ACQUEDOTTO DEL FIORA SPA

PROCEDURA DI VALUTAZIONE DI IMPATTO AMBIENTALE POSTUMA

INTEGRAZIONI

Il presente elaborato illustra le integrazioni richieste dalla Regione Toscana, Direzione Tutela dell'Ambiente ed Energia, Settore Valutazione Impatto Ambientale, nell'ambito della procedura di Valutazione di Impatto Ambientale postuma dell'esistente impianto di depurazione di reflui civili ubicato in località Terrarossa, nel Comune di Monte Argentario (GR).

Figura 1. Sollevamento SL15

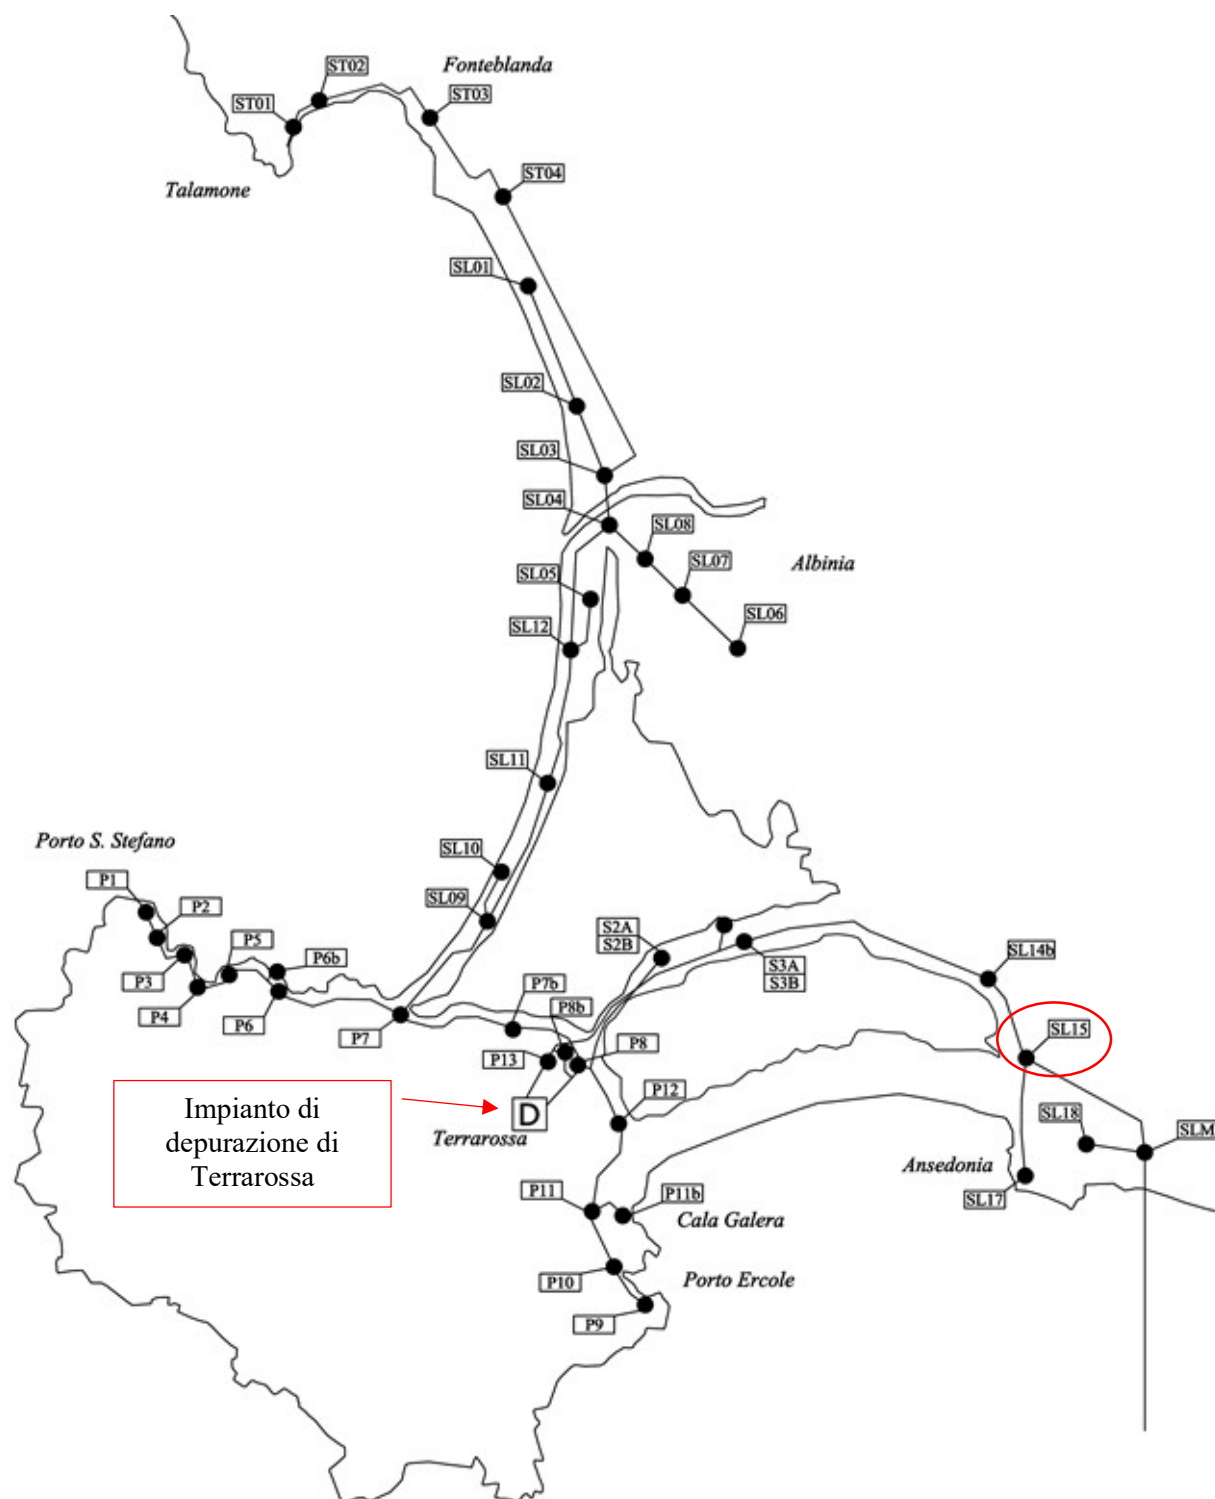
Contributi precedenti e valutazioni istruttorie acquisite al passaggio della gestione del depuratore. Si richiamano quanto comunicato in precedenza dal Settore VIA e da ultimo con nota del Prot. 0143149 del 29/02/2024, dove sulla base del rinvio della Conferenza programmata per il 19/06/2023, vista la richiesta di AdF (in qualità di nuovo gestore dell'impianto): *"[...] AdF sta infatti apprendendo dell'esistenza di situazioni nuove e gravi rispetto a quanto conosciuto e comunicato dal precedente gestore, nella fase di ricognizione effettuata prima del detto subentro. Si impone pertanto di effettuare le dovute ed approfondite verifiche"* di evidenziare tale ricognizione nella documentazione e di considerare i contributi pervenuti, in particolare:

1. Il contributo del Settore Tutela della Natura del 19/06/2023 (prot. N. 288340) in merito alla valutazione di incidenza;
2. Il contributo del Comune di Orbetello del 09/06/2023 (prot. N. 0270292)
3. Il verbale della riunione del 21/04/2023;
4. Le proposte di interventi di mitigazione delle criticità riscontrate e relativo cronoprogramma relazionando sui benefici e impatti attesi.

- Tra i sollevamenti SL15 e SLM di scarico dei reflui trattati a mare è previsto un intervento di sostituzione della condotta di scarico al fine di aumentare la sicurezza intrinseca del sistema, poiché, storicamente, la maggior parte dei guasti che hanno comportato la necessità di scaricare in emergenza in laguna, sono dipesi dalla rottura del suddetto tratto di condotta.

- nel Taglio di Ansedonia, ovvero nel canale emissario della laguna di Levante verso il mare di fronte ad Ansedonia, mediante la posa in opera di una tubazione dal sollevamento SL15 al canale in oggetto;
